Stadt Amberg

Beschlussvorlage	Vorlage-Nr: Erstelldatum: Aktenzeichen:	005/0012/2026 öffentlich 18.02.2026
„Bürgerspitalareal,, - Neubau eines Wohngebäudes mit 56 Wohneinheiten, drei Gewerbeeinheiten, Freischankfläche, Quartiers-Tiefgarage mit Anbindung an eine bestehende Tiefgarage und Notausgang sowie die Errichtung eines Nebengebäudes, Luft-/Wärmepumpe inkl. Schallschutzhaube und Einfriedung gem. Freiflächengestaltungsplan; grundsätzliche Zustimmung		
Referat für Stadtentwicklung und Bauen Verfasser: Hannich, Jasmin		
Beratungsfolge	04.03.2026	Bauausschuss

Dem Neubau eines Wohngebäudes auf dem sog. Bürgerspitalareal mit 56 Wohneinheiten, drei Gewerbeeinheiten, Freischankfläche, Quartiers-Tiefgarage mit Anbindung an eine bestehende Tiefgarage und Notausgang sowie der Errichtung eines Nebengebäudes, Luft-/Wärmepumpe inkl. Schallschutzhaube und Einfriedung gem. Freiflächengestaltungsplan, Bauantrag Az. BVV-710-2025-2, wird grundsätzlich zugestimmt.

„Spitalgraben“ Blick Richtung „Bahnhofstraße“
Eckert-Gebäude mit roter Fassade linker Hand

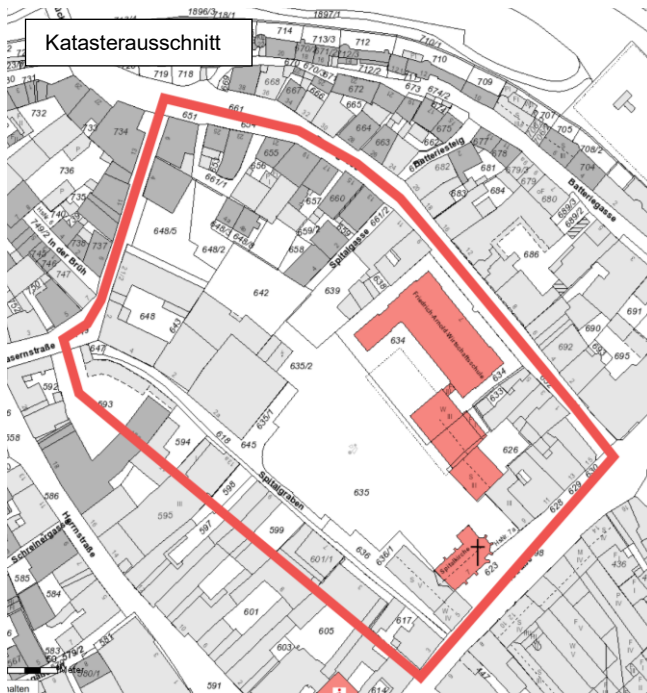
Hinsichtlich Geschossigkeit und Höhe greift das Neubauvorhaben insbesondere das direkt angrenzende Anwesen Bahnhofstraße 5 sog. „Eckertgebäude“ auf und schließt daran unmittelbar an.

Im Zuge der denkmalfachlichen Vorabstimmungen wurde dieser Gebäudeanschluss hinsichtlich der Traufhöhen verbessert. Die Geschossigkeit des Mittelbaus wurde seitens der Denkmalbehörden als zu hoch eingestuft und sollte um ein Geschoss reduziert werden. Um an dieser Stelle in der denkmalgeschützten Altstadt aktuell bezahlbaren Wohnraum etablieren zu können, wird die Geschossigkeit des beantragten Baukörpers insgesamt hingenommen.
